Referencia:	2020/00025155D
Asunto:	AMPLIACIÓN Y MEJORA DE LA EDAM DE CORRALEJO

Servicio de Contratación
Nº Exp.: 2020/25155D
Ref.: RCHO/AMBG

En relación con la consulta planteada en la Plataforma de Contratación del Sector Público en el expediente de obra denominado **“AMPLIACIÓN Y MEJORA DE LA EDAM DE CORRALEJO, T.M. de La Oliva”**, se pone en conocimiento de los licitadores la siguiente información:

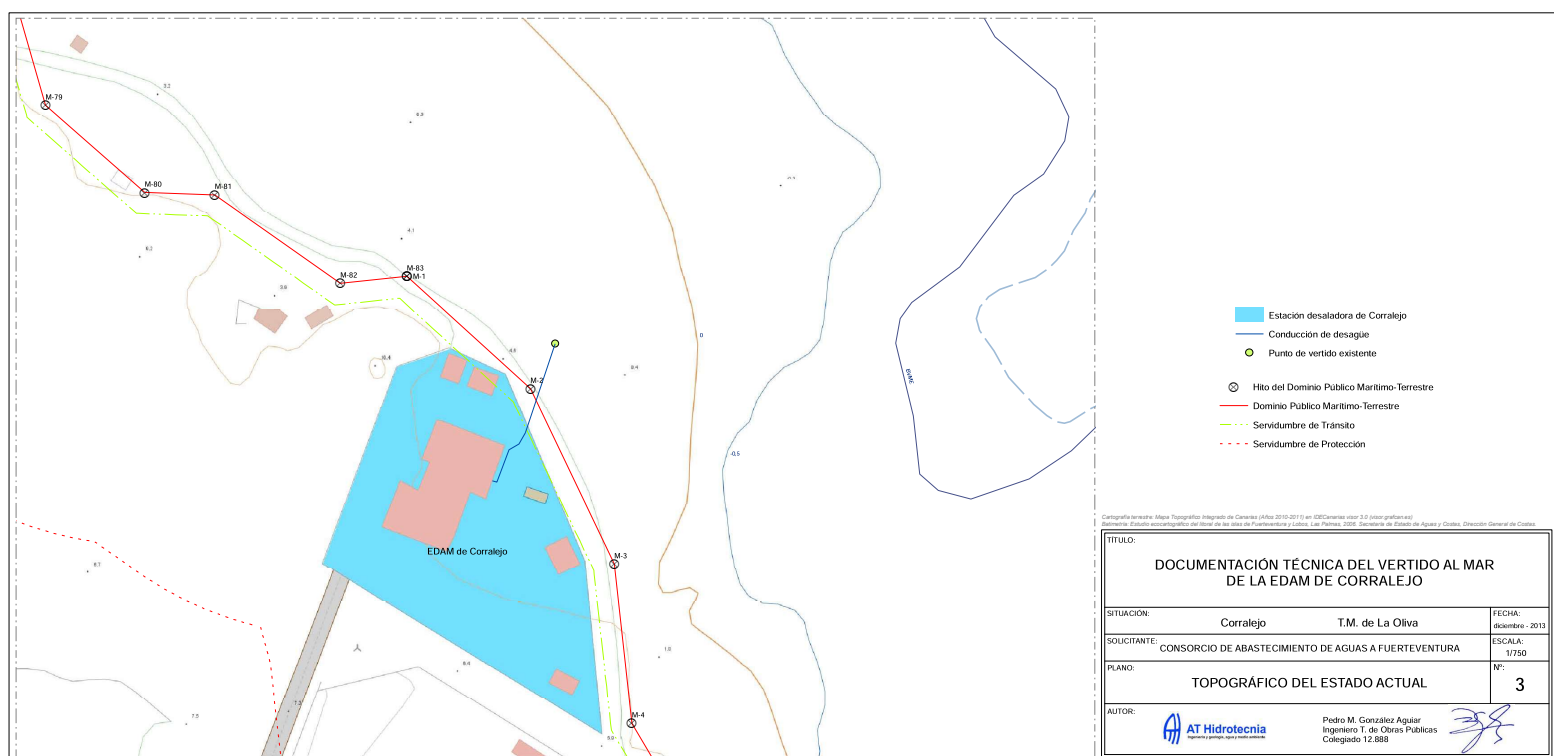
- **Respuesta:** “Ninguna gasto distinto al contemplado en proyecto”
- **Pregunta:** Por favor, facilitad las características de la partida del nuevo conducto de vertido de salmuera pedido y que aparece cotizado en el capítulo nº12 del presupuesto: longitud, diámetro y material, así como trazado del mismo.

- **Pregunta:** Por favor, confirmad que se debe valorar el nuevo conducto de vertido de salmuera de acuerdo al capítulo nº13 del presupuesto, o si por el contrario se debe conservar el sistema de rechazo primitivo. En caso de deber valorar el nuevo conducto, por favor facilitad sus características: longitud, diámetro y material, así como trazado del mismo.

- **Respuesta:** Consta entre las actuaciones preparatorias del contrato de obras de referencia, la notificación efectuada por el Consejo Insular de Aguas de Fuerteventura, relativa al acuerdo adoptado por la Junta de Gobierno el 28.05.2019, autorizando al CAAF la renovación y sustitución de equipos e instalaciones hidráulicas de las dos (2) líneas de osmosis inversa descritas en el proyecto de “AMPLIACIÓN Y MEJORA DE LA EDAM DE CORRALEJO”, así como del equipo de bombeo del sistema de captación de agua marina, junto a la instalación de nueva instrumentación de medida y control. Asimismo, consta en dicha autorización de forma expresa que ‘...en relación al vertido de rechazo,... se encuentra en trámite en el Gobierno de Canarias la legalización del vertido al mar del rechazo de la EDAM, proponiendo la ejecución de una nueva conducción de desagüe, consistente en una tubería subterránea de PEAD de DN-630 mm y PN-10 Atm, de unos 61 m de longitud (12 m fuera de DPMT)...’

Sobre el trazado de la conducción de vertido se adjuntan los planos, material Polietileno PEHD DN600 interior tubo, PN10 y longitud unos 61 metros (ver planos adjuntos).
